Dato: 15-07-2025
Sagsnr.: 24/15857
Dok.løbenr.: 160258/25

Afgørelse, okkersø i Søderup Å

Aabenraa Kommune træffer hermed afgørelse om, at et projekt om etablering af en okkersø i Søderup Å er udført som projekteret.

Figur 1: Figuren fra afgørelsen af 2019 som klagenævnet baserer hjemvisning af sagen på. Hverken stationering eller de forskellige labels, pile og beskrivelser er indtegnet korrekt på figuren. Figuren er desuden vedlagt i større format som bilag til denne afgørelse.

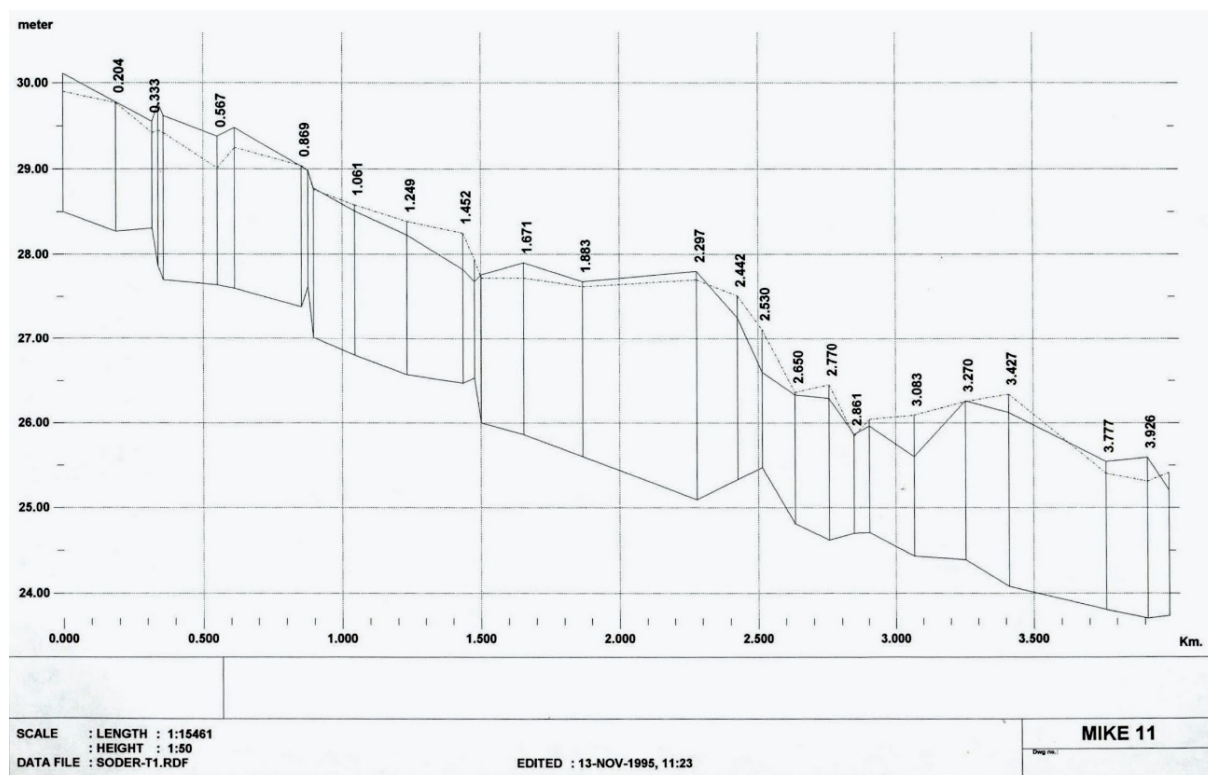
Figuren var imidlertid fejlbehæftet, da både stationering, de forskellige labels, pile og beskrivelser var indtegnet forkert på figuren. Figuren viser altså den korrekte ændring i vandspejlet, mens alle betegnelser inklusive placeringen af det styrt der danner grænse for hvortil okkersøen må påvirke vandstanden, var indtegnet forkert. Herunder er indsat den oprindelige og fejlbehæftede figur fra afgørelsen af 2019 samt

en opmåling fra 1995, hvor det ved sammenligning bliver tydeligt, at der er fejl i de angivne stationeringer i den første figur (udover, at de to figurer er vendt hver sin vej).

A.2. Høringssvar afgiver anmoder om korrektion af Fig. 1 til således som den skulle havde set ud i år 2019 afgørelsen, - med det i år 2019 værende oplysninger, men korrigeret for korrekt stationering (ikke med år 2015 opmålt okkersø). Samt med planlagt Okkersø indsat. Endvidere med regulativbund indsat.

Den fejlbehæftede figur blev leveret af en ekstern rådgiver som ikke længere findes. Vi mener desuden ikke, at det er relevant, da vandspejlsberegningerne (Længdeprofiler fra VASP, Figur 3 og 4) som er foretaget sidenhen er lettere læselige. Grunden til at afgørelsen og den fejlbehæftede figur af 2019 overhovedet nævnes er, at de danner baggrund sagens noget uhensigtsmæssige og forvirrende forløb.

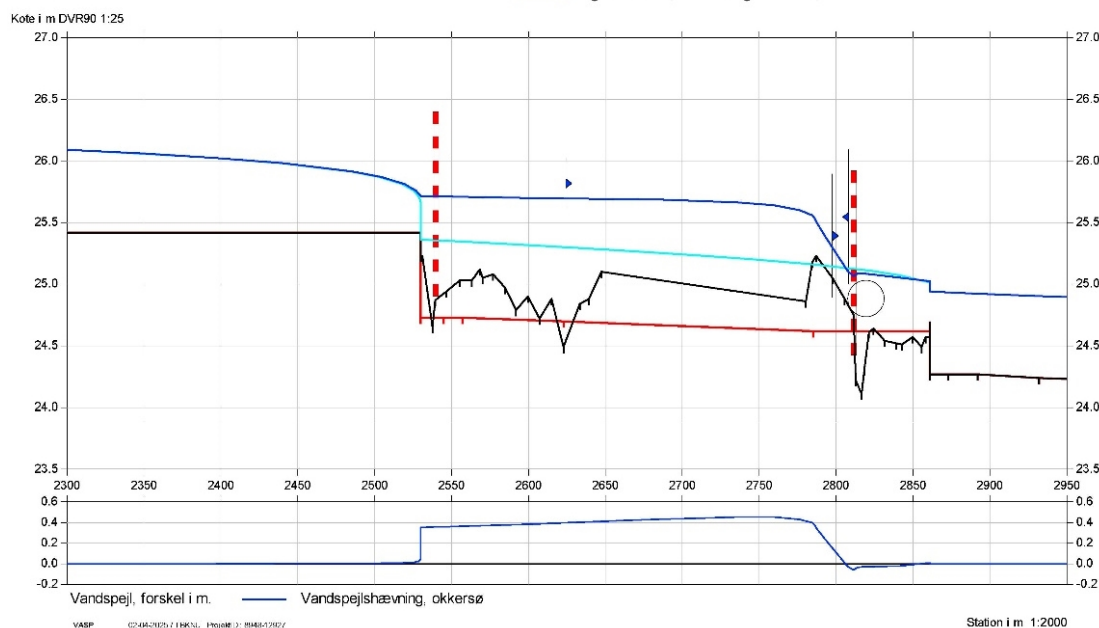
A.3. Høringssvar afgiver anmoder om, at Fig. 3 og Fig. 4 udbygges til også, at omfatte opmålt bund vandløb år 2025 (ikke kun okkersø). Dette til mindst opstrøms St. ca. 2400.

Den opmålte bund er irrelevant for vurderingen af om projektets vilkår er overholdt eller ej, da den er udtryk for et øjebliksbillede. Der er fx foretaget oprensning af aflejret sand siden opmålingen, da det viste sig, at regulativskikkelsen ikke var overholdt på en strækning. Om det oprindelige projekts vilkår er overholdt skal derfor vurderes på baggrund af regulativskikkelsen samt okkersøen som den er projekteret og anlagt, da det er disse i kombination der beskriver det nuværende administrationsgrundlag.
